Dotyczy: Dostawa pomostów technologicznych i balustrad ochronnych na dach budynku „D” Szpitala Kujawsko- Pomorskiego Centrum Pulmonologii w Bydgoszczy – ZP/05/19

Wyjaśnienia treści specyfikacji istotnych warunków zamówienia

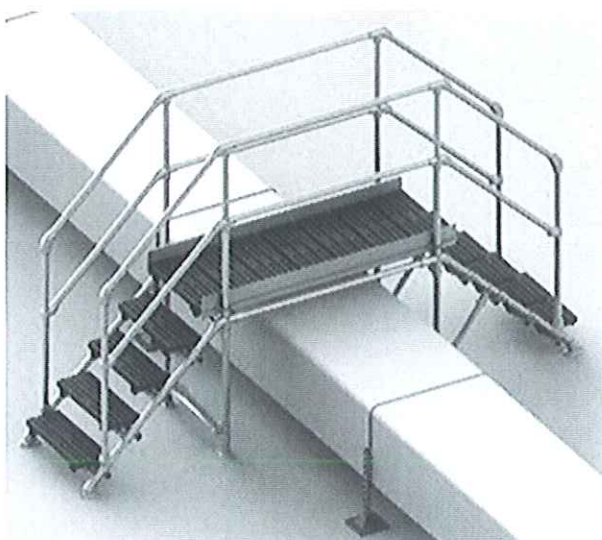
Czy wymagana jest bortnica w podestach? Nie jest zaznaczona na rysunkach.

Jeśli chodzi o mocowanie podestów do płyt betonowych, to proponujemy mocowanie na stopach skręcanych, mocowanych do podłoża za pomocą kotew.

Proszę o potwierdzenie czy to rozwiązanie jest do zaakceptowania.

Nie, nie należy dziurawić pokrycia dachu

Tak, jest akceptowalne

- a) Barierka mocowana do attyki od góry

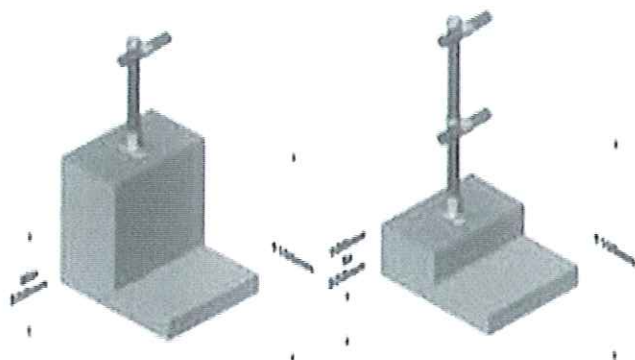
Istnieje kilka sposobów mocowania barier do attyki. Poniżej kilka propozycji (proszę o wybór którejś z opcji):

Barierki należy montować z boku attyki

- b) Barierki mocowane do boku attyki

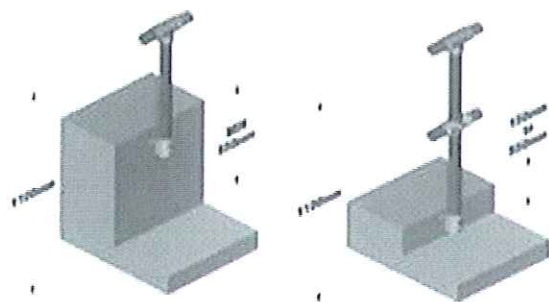
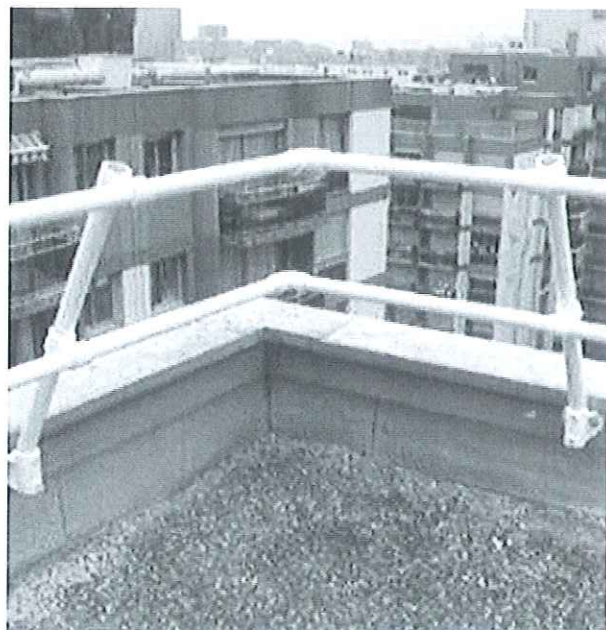
Poniżej zdjęcie zamontowanej barierki.
